**Tram Münchner Norden** **Antrag auf Planfeststellung**  
**Planfeststellungsabschnitt 1**

Planbezeichnung: Lageplan Unterlage 3.6 A  
 Heidemannstraße Mitte / Werner-Egk-Bogen

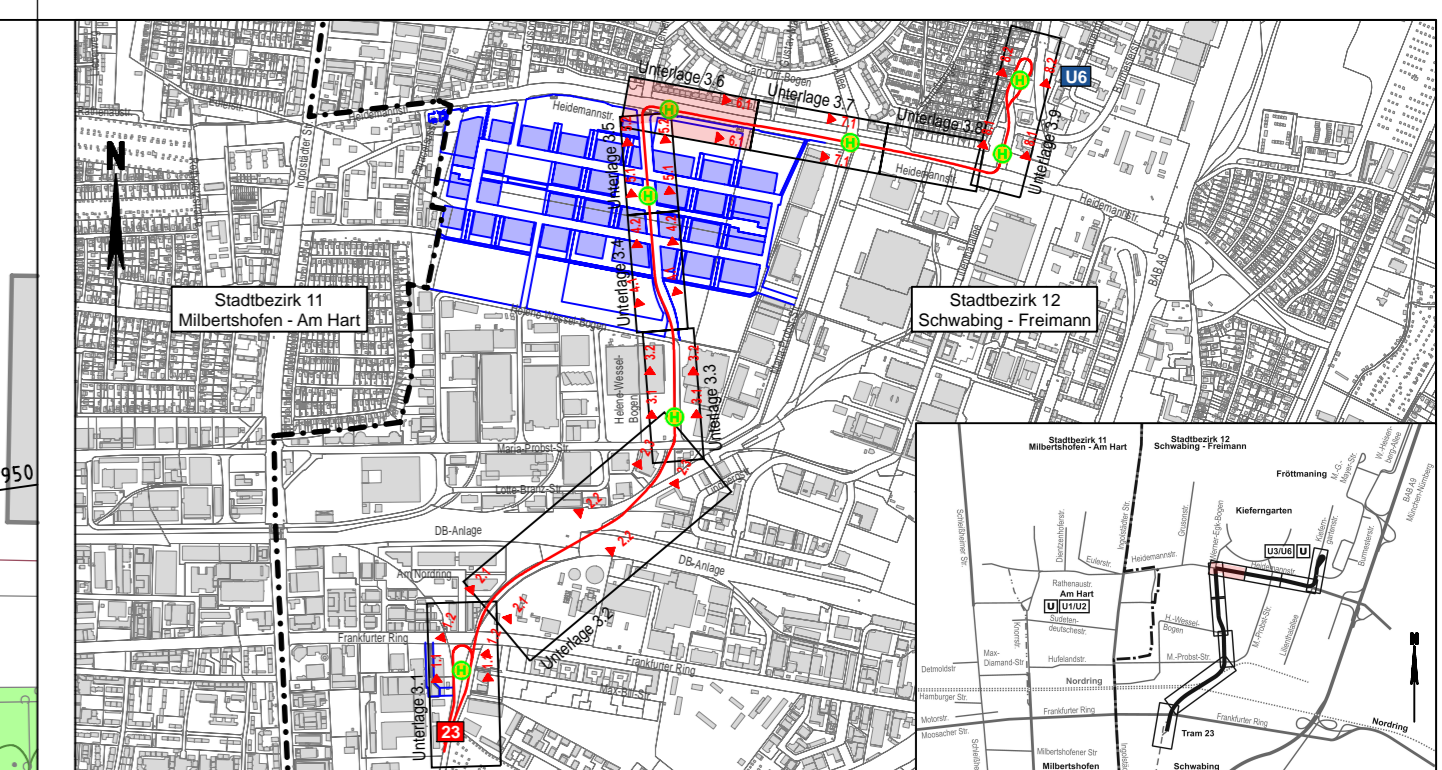
Anlagenbezeichnung geändert und  
 Schutzzone Bahnstrom ergänzt
